敦賀発電所3，4号機の増設に係る原子炉設置変更許可申請書の一部補正について

敦賀発電所3, 4号機 原子炉設置変更許可申請書に係る補正書の概要について

<補正申請の理由>

2. 基準地震動Ss

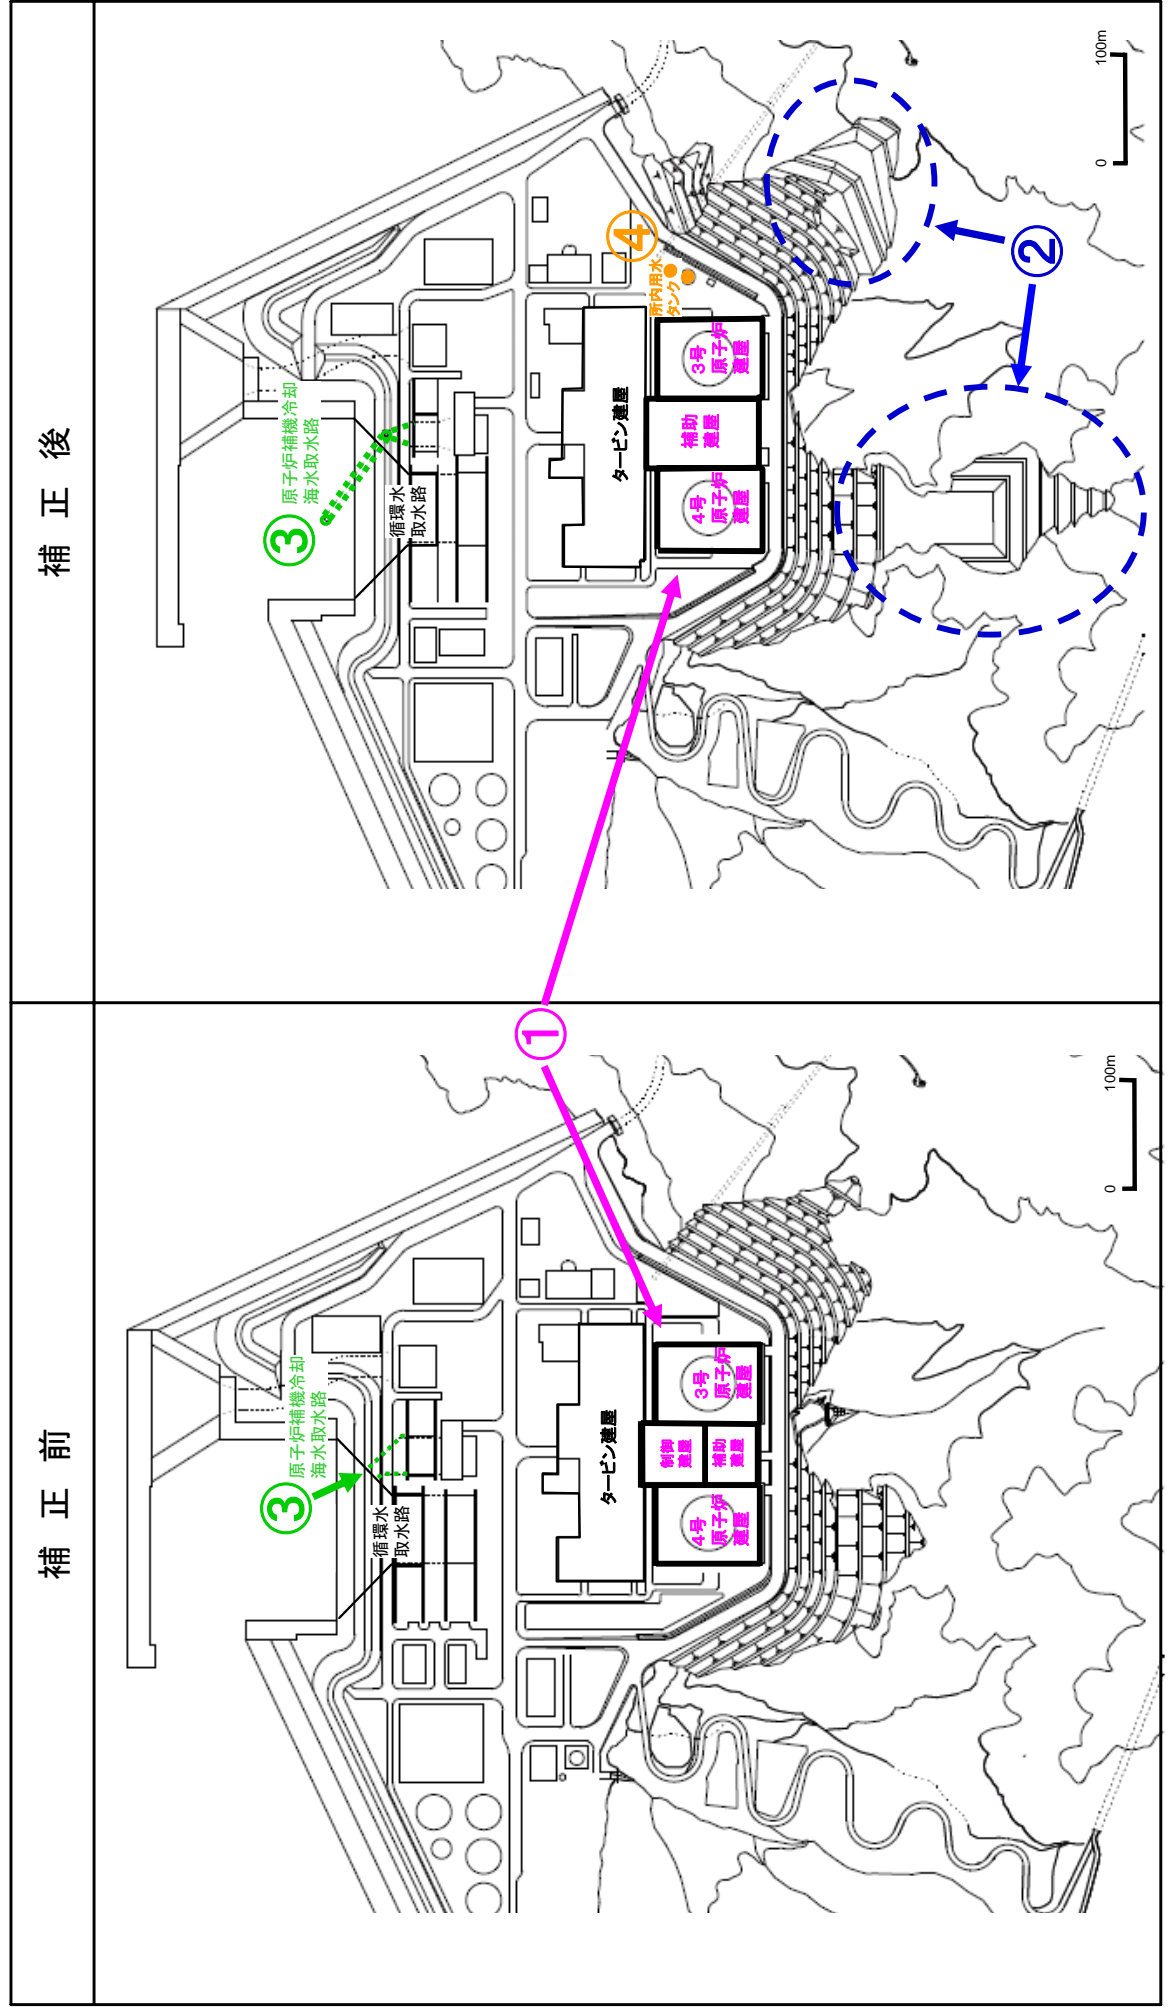
敷地周辺の活断層評価等に基づき、既設炉の耐震バックチェックに係る国の委員会の審議状況を反映して地震動評価の条件(地盤モデル、不確かさの考慮等)を設定し、3, 4号機の基準地震動Ssとして策定しました。

※3: 断層モデルを用いた手法によるSsは、検討用地震のすべての地震動評価結果の中から9波を選定。
(浦底-内池見断層(3波)、白木-丹生断層(3波)、C断層(2波)、和布-干飯崎沖断層、甲楽城断層(1波))

敦賀発電所3, 4号機全体配置図の比較

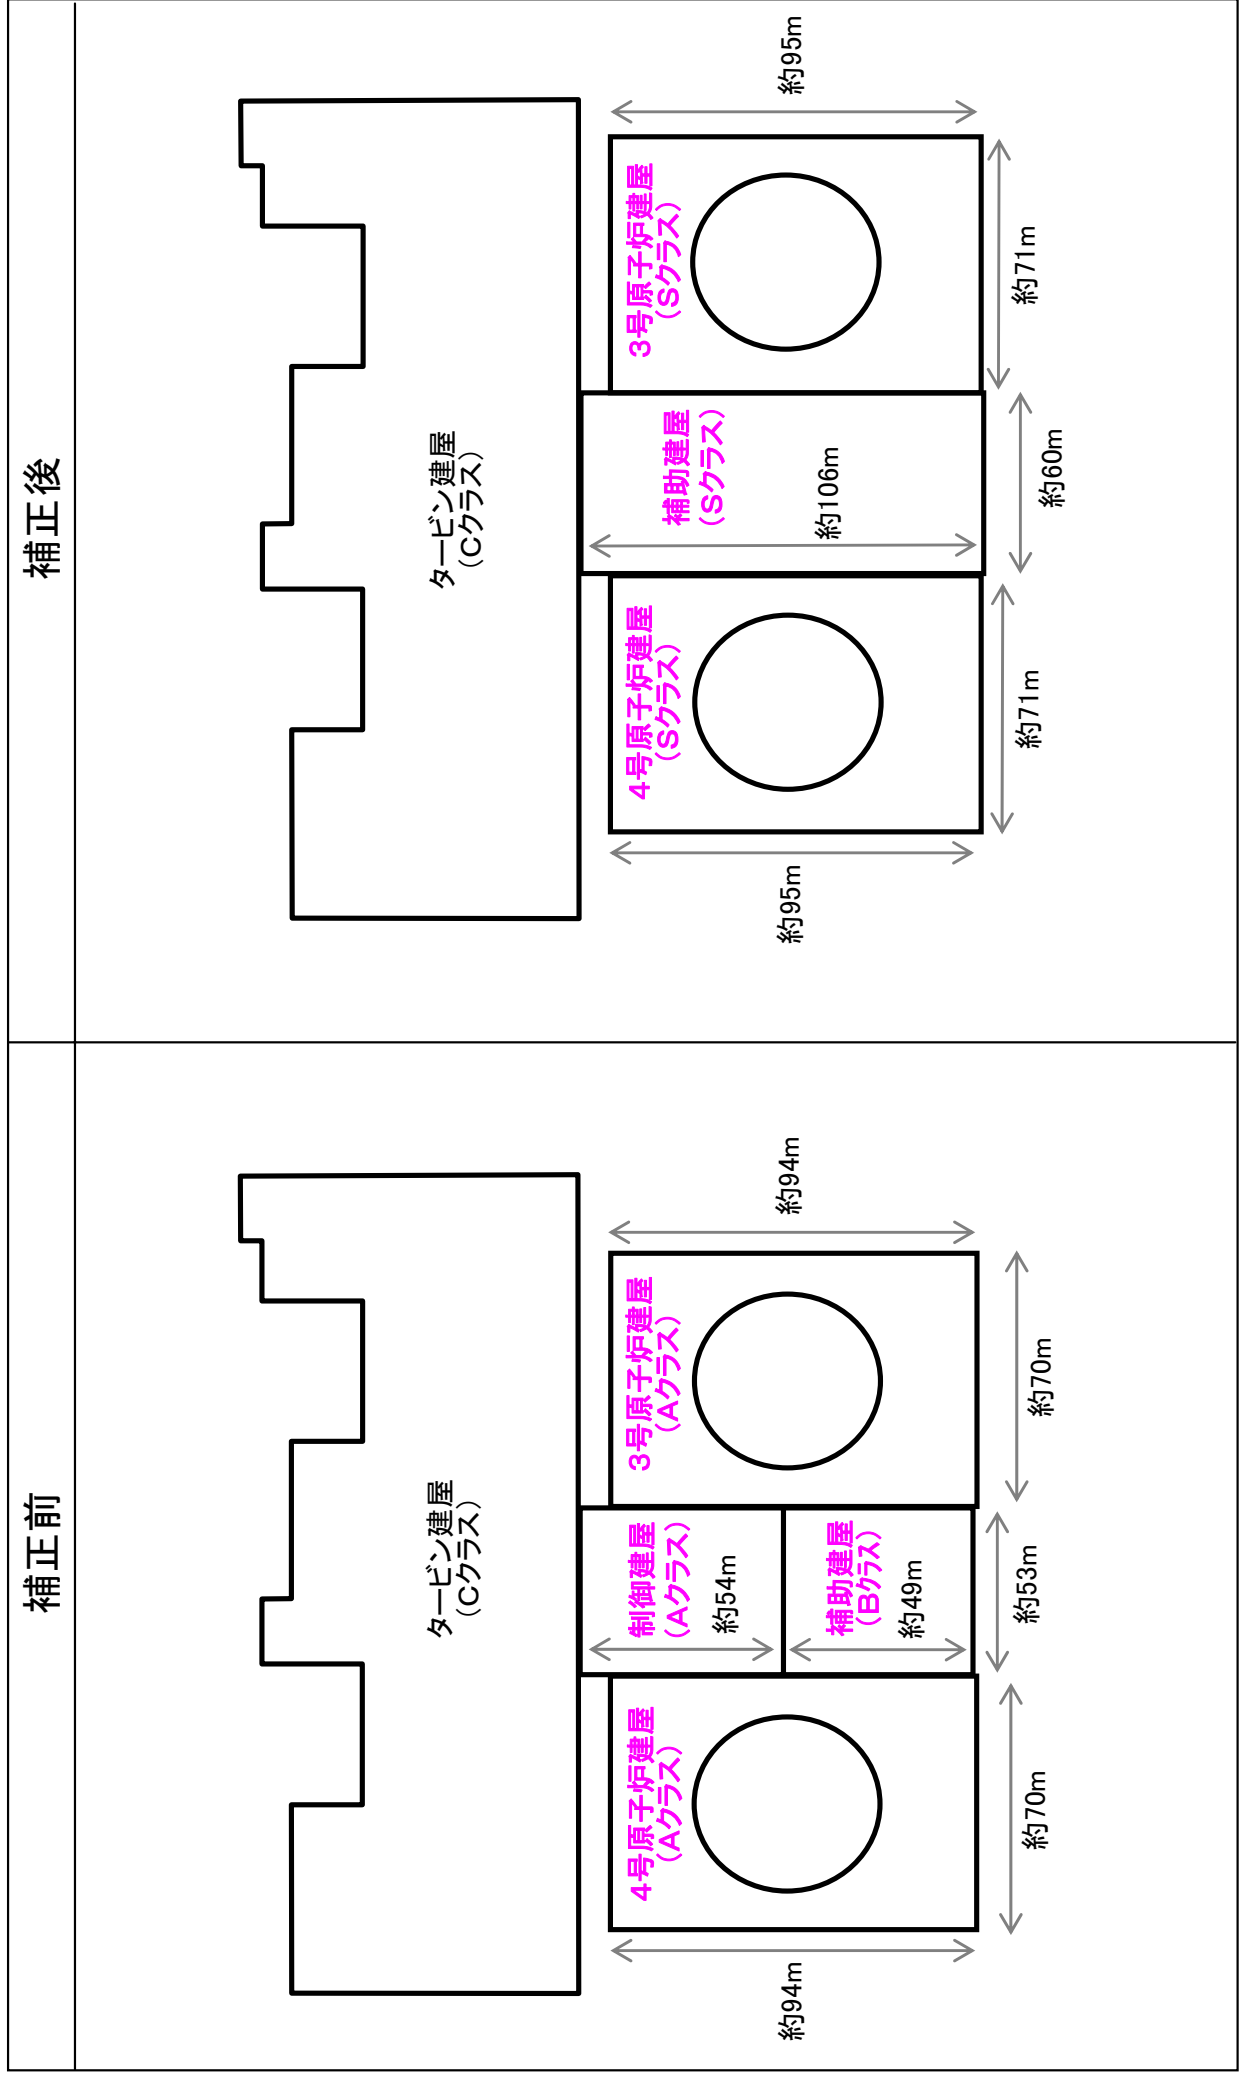
- ① 原子炉建屋内の耐震壁の増厚や追加により、耐震性を強化。これらにより建屋を拡張。制御建屋の地震時の安定性を向上させるため、補助建屋と一体化。(別紙)
- ② 原子炉建屋背後斜面の安定性を向上させるため、現在までの準備工事で実施した山地の切取り工事に加えて、更に追加の切取り工事を実施します。
- ③ 原子炉補機冷却海水取水路を、より一層耐震性に優れたトンネル方式に見直しました。
- ④ 新潟県中越沖地震の知見を反映し、消火用水源となる所内用水タンクを、地盤条件のよい原子炉施設近傍に設置することとしました。

<建屋耐震設計の強化>

◆破断前漏えい(LBB)概念適用に係る見直し<審査を踏まえた設計見直し>

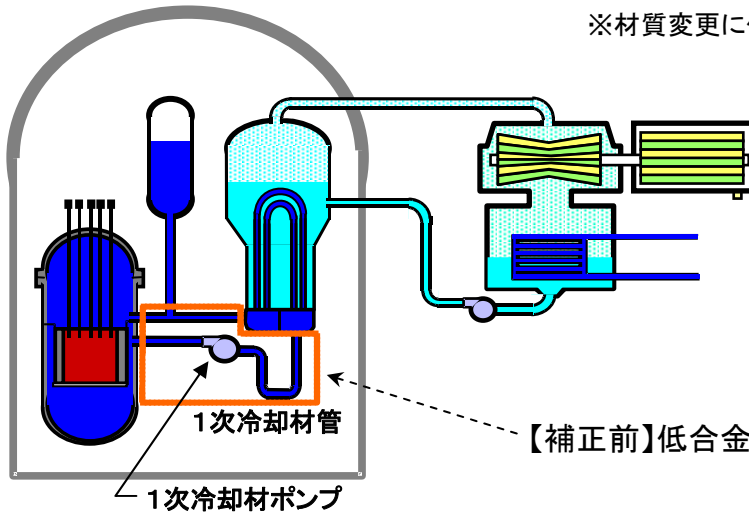
破断前漏えい概念を適用するために、1次冷却材管の材質を見直し、これに伴い、1次冷却材ポンプの材質も変更する。

補正前	補正後
1次冷却材管	管厚：約62mm 材料：母材 低合金鋼 肉盛り ステンレス鋼	管厚：約78mm 材料：ステンレス鋼
1次冷却材ポンプ	全高：約8.4m 材料：母材 低合金鋼 肉盛り ステンレス鋼	全高：約8.5m 材料：ステンレス鋼

※材質変更に伴う許容応力の変更のため、管厚等も変更。

【補正前】低合金鋼 → 【補正後】ステンレス鋼

◆事故時の格納容器スプレイへの薬品注入の自動化<審査を踏まえた設計見直し>

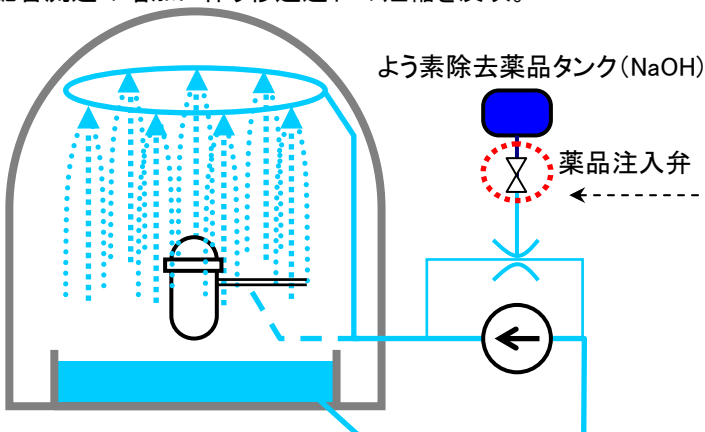
薬品の添加時間を早めにし、よう素放出量の更なる低減を図るため自動化する。

補正前	補正後
薬品(NaOH) 添加方法	手動添加	自動添加
LOCA時 薬品添加 遅れ時間	60分 ・運転員考慮時間 30分 ・配管注入遅れ時間 20分 ・その他 10分	20分 ・タイム遅れ時間 10分 ・配管注入遅れ時間 9分* ・その他 1分

* 配置・配管設計の進捗に伴い、薬品注入配管の口径を縮小することが可能となったことから(2インチ→1インチ)、配管流速の増加に伴う移送遅れの短縮を反映。

【補正前】遠隔手動開 → 【補正後】自動開

◆2次系給復水系統構成の変更<設計進捗の反映>

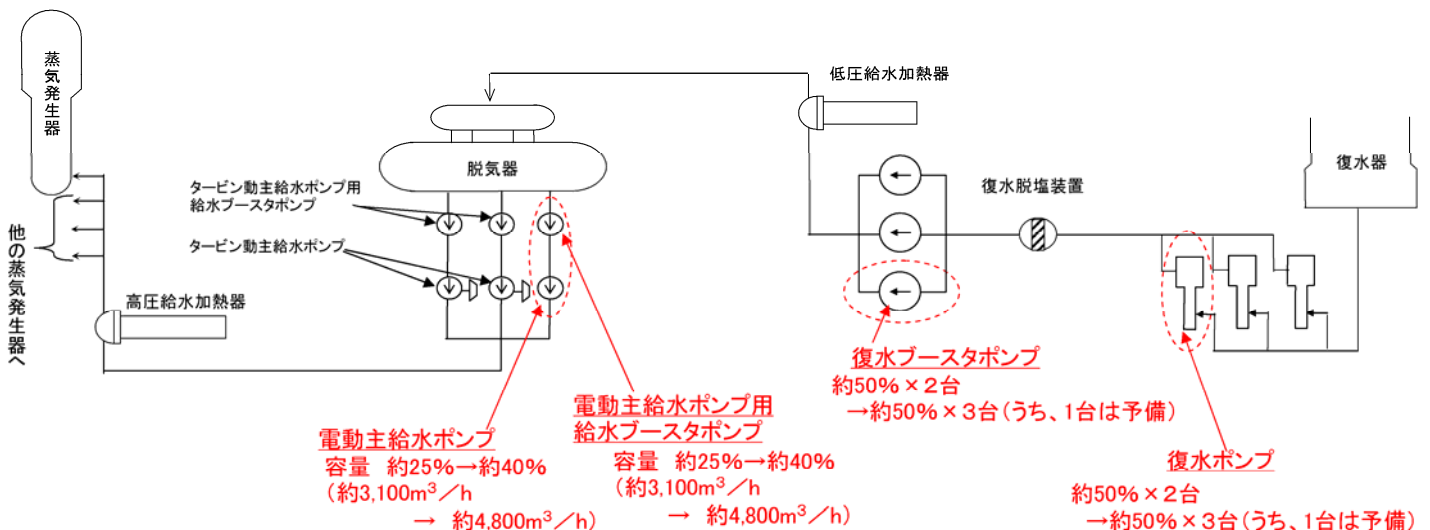
今後の運転サイクルも視野に入れ、ポンプ不具合時にもプラント運転状態に影響を与えることなく運用できるよう、又は運転中にポンプを切り替えて点検を実施する等の柔軟な保全を可能とするため、主給水ポンプの予備機容量増加(復水系ポンプにあっては予備機の設置)を行う。
